Op dinsdag 27 en woensdag 28 september 2016 heeft Treevision in opdracht van Reuvers Projectontwikkeling en Polman Investment BV een boomtechnisch onderzoek (Bomen effect analyse) uitgevoerd bij de bomen op het terrein van de inbreidingslocatie project Zwarte Wegje in Soesterberg. De rapportage van dit onderzoek is genaamd: *Bomen Effect Analyse Zwarte Wegje Soesterberg_TREEVISION_versie_30092016*. Bovenstaande tabel betreft een aanvulling op deze rapportage vanwege nieuwe informatie en (kleine) aanpassingen in het ontwerp. In bovenstaande tabel is ten opzichte van de tabel in de genoemde rapportage de kolom kroonprojectie en de kolom knelpunt/conclusie BEA toegevoegd. De mate van invloed door de geplande werkzaamheden is voor iedere boom opnieuw bekeken. Op pagina 6 is een vernieuwde afbeelding met het planontwerp, de boompunten incl. nummering en de mate van invloed van de geplande werkzaamheden op de bomen weergegeven.

De aanpassingen in het ontwerp zijn erop gericht om de bomen 48 en 88 toch te kunnen handhaven aangezien uit eerder genoemd onderzoek bleek dat dit niet mogelijk was. Uit bestudering van het nieuwe ontwerp is echter gebleken dat duurzaam behoud van boom 48 en 88

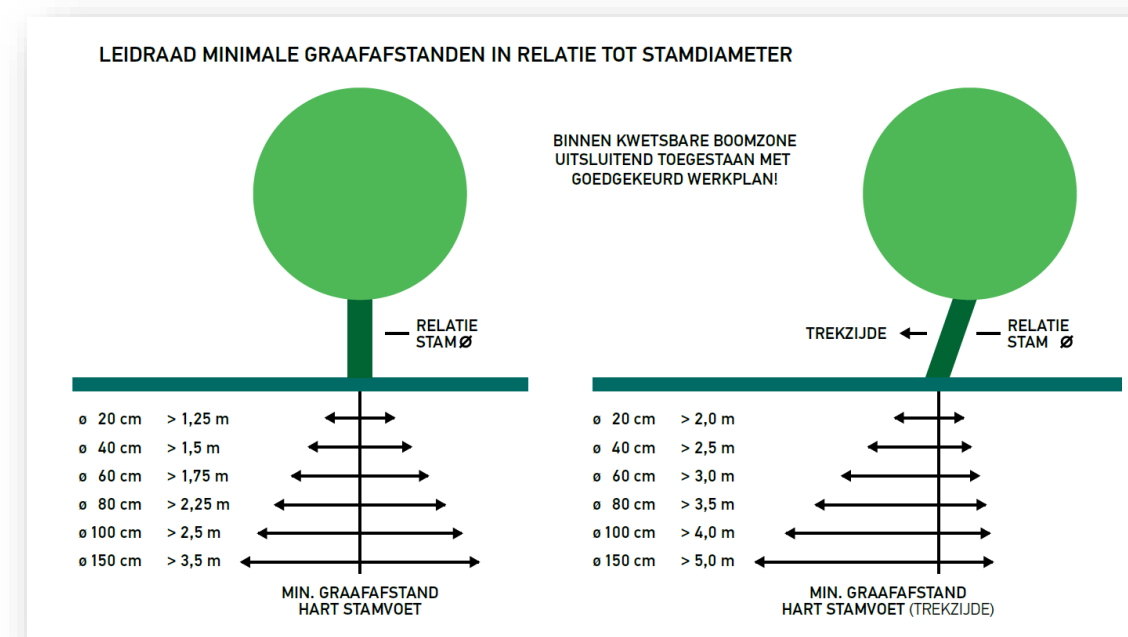
Volgens de geldende normen (*handboek bomen 2014*) is de minimale graafafstand voor een boom met een diameter van 60 tot 70 centimeter (gemeten op 130 cm boven maaiveld) 2 meter. Deze norm is gebaseerd op een doorwortelbare diepte van minimaal 75 centimeter (*zie afbeelding hiernaast*). Omdat de doorwortelbare diepte ter plaatse van de betreffende bomen naar verwachting minder dan 75 centimeter betreft, zal de minimale graafafstand ten behoeve van voldoende stabiliteit in deze situatie groter moeten zijn.
